計画概要

事業者の対応（虎ノ門・麻布台地区）

○建築物のデザイン協議事項（虎ノ門・麻布台地区）

資料2 東西道路・南北道路・谷筋道について

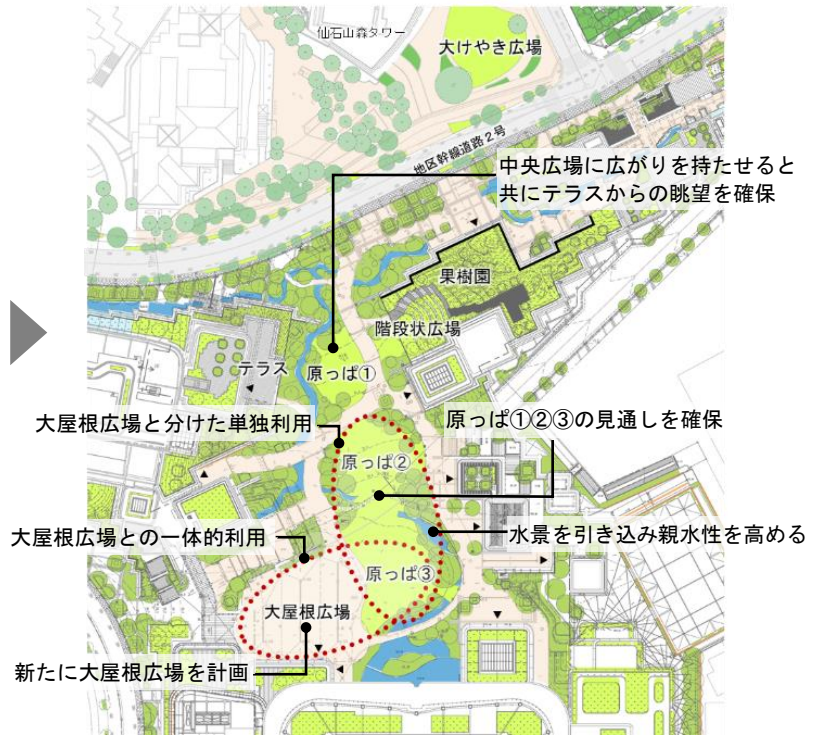
計画部会の意見をふまえた都の見解	事業者側の対応
<p>■H27/3/3・H27/5/22 東京都景観審議会計画部会 (第1回・第2回)</p> <p>1. 隣接する虎ノ門地区や六本木地区との連携も考慮しながら、地域全体の魅力を高める観点で、当地区の役割を整理し、相応しいまちづくりの方向性及びデザインの方向性を、検討されたい。</p> <p>2. 大規模な敷地造成と基盤整備により生まれる2本の道路及び中央広場などの性格づけやつなぎ方を工夫して、都市の記憶の継承と防災・バリアフリーを両立させながら、屋内外が一体となって、地形や自然環境も生かした魅力ある空間となるよう、更に検討されたい。</p>	<p>・虎ノ門から六本木の地域を東京の国際競争力向上に貢献・寄与する「新たな都心に相当する拠点性を高める地域」と捉え、それに相応しいデザインを計画します。そのために、「新たな拠点を象徴するシンボリックな都市景観の形成」「多様な機能の導入による交流の場の創出」「変化に富んだ地形と豊かな緑を活かしたデザイン」を景観デザインの基本方針とします。</p> <p>・2本の道路のうち、東西道路は既存地形の特徴である坂道を活かし、東側(桜田通り寄り)は商業の賑わいを感じる空間・西側(麻布通り寄り)は住宅地の落ち着きのある空間とし、賑わいから落ち着きへのシークエンスを楽しめる沿道空間とします。</p> <p>・南北道路は既存の尾根道の沿道に共存している、ホテルや大使館の風格や住宅地の落ち着きといった雰囲気を継承・延伸させた沿道空間とします。【資料2】</p> <p>・中央広場は既存の谷戸地形を視覚化し、周囲に開かれたコミュニティ形成の核として整備します。【資料3】</p> <p>→7～8ページ(第7回計画部会 都の見解1)にて追加説明</p>

東西道路東側(桜田通り寄り)は、既存地形の特徴である坂道を活かした、緑と賑わいの風景が楽しめる沿道空間

東西道路西側(麻布通り寄り)は、緩やかな坂道によって街路樹や水景のシークエンスが楽しめる、落ち着いた沿道空間

地区北側からの尾根道を延伸させ、本計画の中央広場とも繋がる歩行者空間

周辺と調和する緑化された歩行者空間

■中央広場等の外構計画

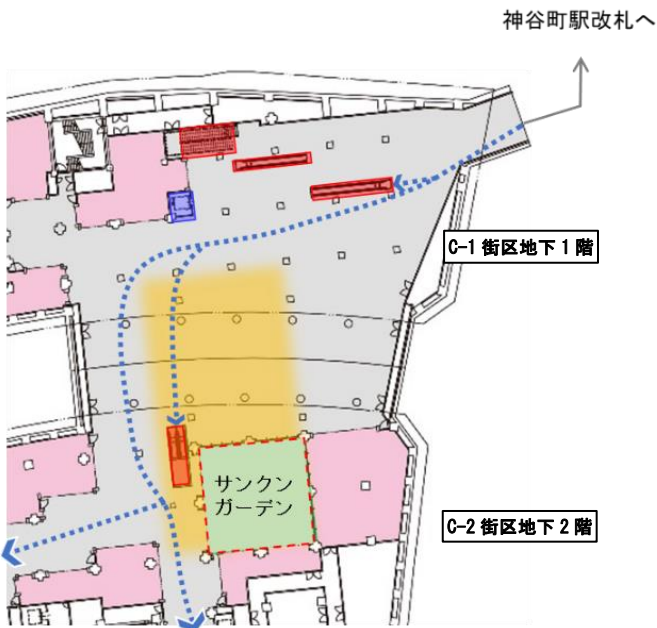
- 地下広場のデザインについては、天井高さ等の制約に伴う圧迫感を低減するために、吹き抜けや外部空間を感じられるサンクンガーデンを配置するとともに天井面を細分化させる計画とします。
- 中央広場については、これまでの「広がりのある造形のあり方について更に検討を深められたい」「大げやき広場など周辺のオープンスペースとは、空間だけでなく動線も含めた一体感のあるつながりが確保されるよう検討されたい」(第3回計画部会 都の見解5)等の意見も踏まえ、以下のような計画とします。
- 中央広場全体の広がりや奥行きを生み出すため、原っぱの視線の抜けを確保し、原っぱの輪郭を形づくる樹木の配置とします。
- 中央広場を取り囲むようにテラス、斜面緑地を配し、広場と建物を緩やかに繋ぐ中間的な領域を創出します。
- 広場の親水性を高めるために、広場西側に配置していた水景を、広場を西から東へ横断させる計画に変更します。
- 新たに屋内外の中間領域となる、大屋根広場を計画します。
- 東西道路北側の大げやき広場との一体的な動線の確保については引き続き検討協議を行います。【資料3】
- C-4 街区計画については、C-1 街区のネットフレーム角部の傾斜を変更し、庫裏前面に計画していたネットフレームを中止

■地下広場

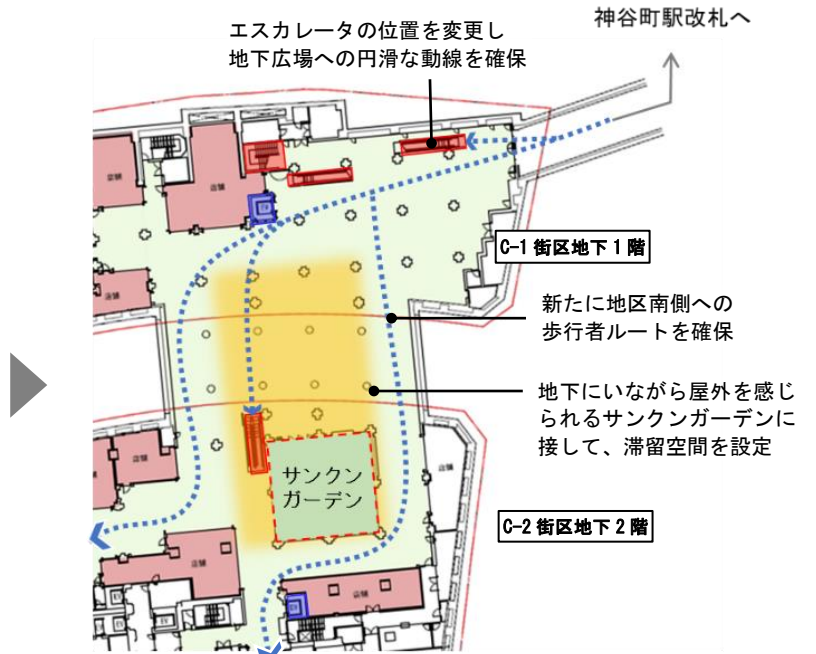
1. 継続審議となっている地下鉄駅前広

場、中央広場などの外構計画及びC4 街区については、引き続き、計画の進捗に伴い、都と調整し適切なタイミングで計画部会への報告などを行い、東京都心の新たな拠点に相応しい計画となるよう、進められたい。

がより円滑となるよう、広場形状や店舗配置を見直し通行機能と滞留機能を明確にした計画とします。【資料3】
